ОБЩИНА СВИЩОВ

„Избор на изпълнител за проектиране и строителство (инженеринг) на ПСОВ и довеждащ колектор, и осъществяване на авторски надзор по проект „ПСОВ и довеждащ колектор гр. Свищов“

РАЗЯСНЕНИЕ № 2

поземлен имот с идентификатор 65766.501.37

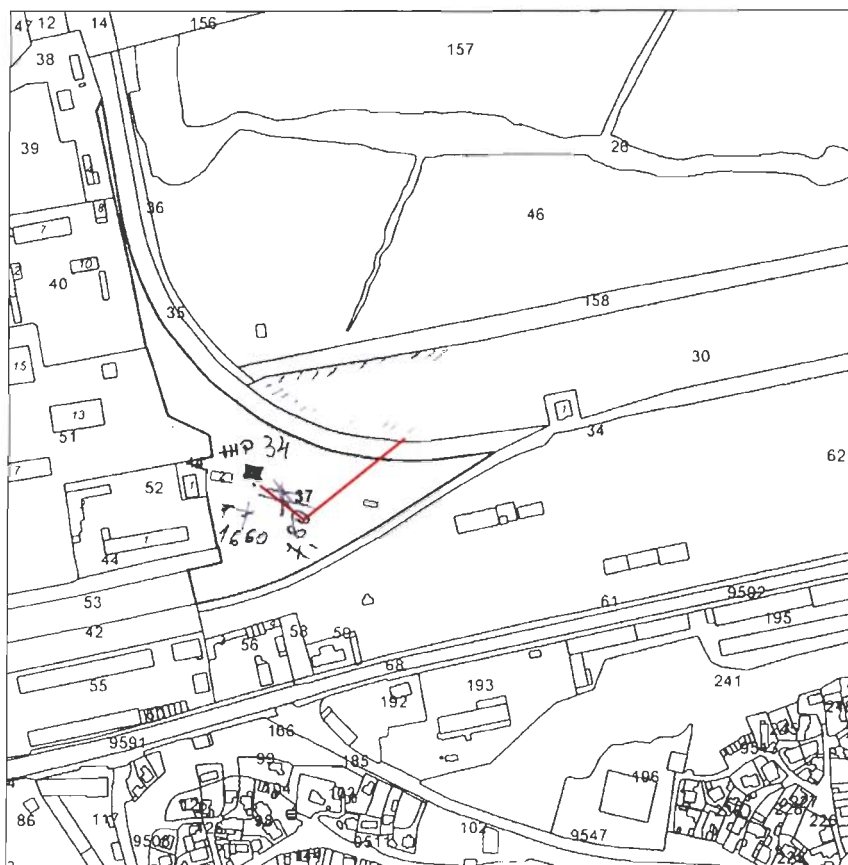
Въпрос № 2.1.: Какво е разстоянието от ЖР № 30 до строителната площадка?

Отговор на Въпрос 2.1: В предварителния договор с ЕОН, публикуван в тръжните документи, е посочена точка на захранване ЖР № 34, който отстои на 200 м от границите на площадката - виж Приложение 1.
